Stellungnahme zum Netzentwicklungsplan (NEP) Strom 2030, Version 2019, 1. Entwurf

Datum: 1. März 2019

Der Bund für Umwelt und Naturschutz Deutschland, Landesverband Schleswig-Holstein e.V. (BUND SH) erhebt folgende Einwendungen und Vorschläge zum 1. Entwurf des Netzentwicklungsplan (NEP) Strom 2030, Version 2019.

Quelle: BDEW Pressegespräch 20.12.2017, eigene BUND Projektion in rot.

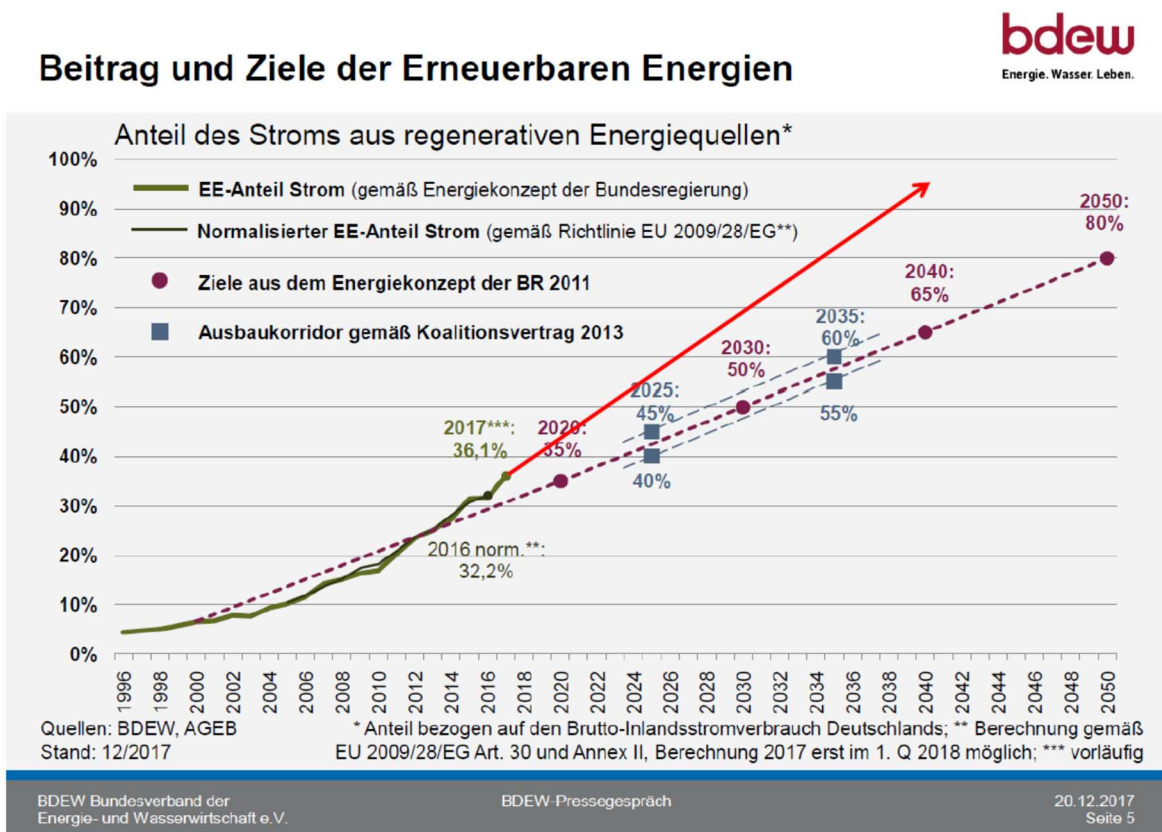
Zwar wird – was der BUND stark kritisiert – das Klimaziel einer 40% igen Minderung der THG Emissionen bis 2020 aufgegeben, aber was für den SzR und NEP relevant ist, ein Ziel von **65% Anteil der EE bis zum Jahr 2030 gesetzt**⁵. Diese Erhöhung, wobei das bisherige Ziel der Bundesregierung 65% EE-Stromanteil 2040 um 10 Jahre vorgezogen wurde, ist nicht nur bedingt durch die Klimaschutzziele, sondern es ist, wie die Entwicklung der EE-Stromerzeugung auf 36 % (statt „geplanter“ 30%) auch erreichbar.

Jedenfalls ist mit Sicherheit davon auszugehen, dass die auf Seite 26 des SzR-Entwurfs 2030 (2019) genannten Ziele deutlich überschritten werden, und zwar sowohl von der Zielsetzung her als auch von der Möglichkeit, diese zu erreichen, sofern der SzR von wahrscheinlichen Entwicklung spricht.

Während der SzR für das Jahr 2025 von dem bisherigen Wert von 40–45% EE am Bruttostromverbrauch ausgeht, ist demnach von mind. 55% auszugehen. Anstelle des Werts von 50% im Jahr 2030 ist der Wert von mind. 65% anzusetzen. Anstelle von 55–60% im Jahr 2035 sind 75–80% zu verwenden.

Die hierbei angesetzte Steigerung um 2,5% - Punkte des EE-Anteils am Bruttostromverbrauch wurde schon in den Jahren 2010-2017 (18% auf 36%) erreicht.
